Conseil économique et social

**Accord de 1958 – Examen de projets d'amendements
à des Règlements existants proposés par le GRE**

Proposition de série 06 d'amendements au Règlement n° 48 (Installation des dispositifs d'éclairage et de signalisation lumineuse)

Communication du Groupe de travail de l'éclairage et de la signalisation lumineuse*

Modèle A

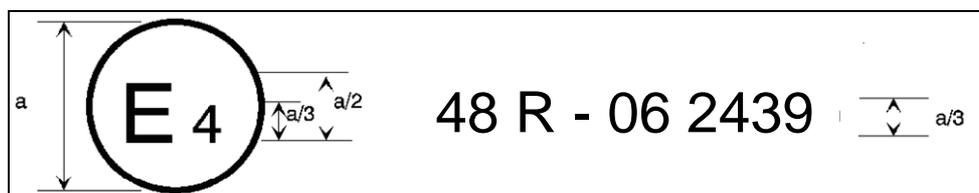
Annexe 2, lire:

Exemples de marque d'homologation

$a = 8 \text{ mm min.}$

La marque d'homologation ci-dessus, ..., en application du Règlement n° 48 tel que modifié par la série 06 d'amendements. Le numéro d'homologation indique que l'homologation a été accordée conformément aux prescriptions du Règlement n° 48 modifié par la série 06 d'amendements.

Modèle B

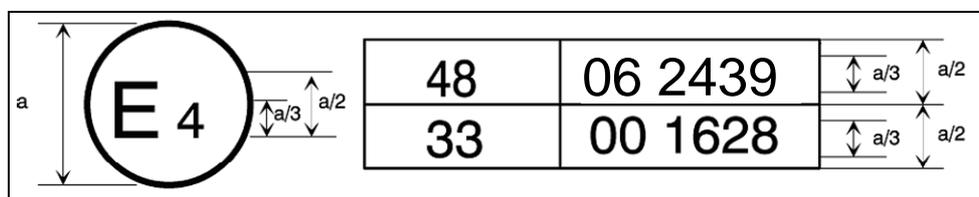
(Voir par. 4.5 du présent Règlement)

$a = 8 \text{ mm min.}$

La marque d'homologation ci-dessus, ..., en application du Règlement n° 48 tel que modifié par la série 06 d'amendements et au Règlement n° 33 1. Le numéro d'homologation indique qu'aux dates auxquelles les homologations

respectives ont été accordées, le Règlement n° 48 était modifié par la série 06 d'amendements et le Règlement n° 33 était encore sous sa forme d'origine.».
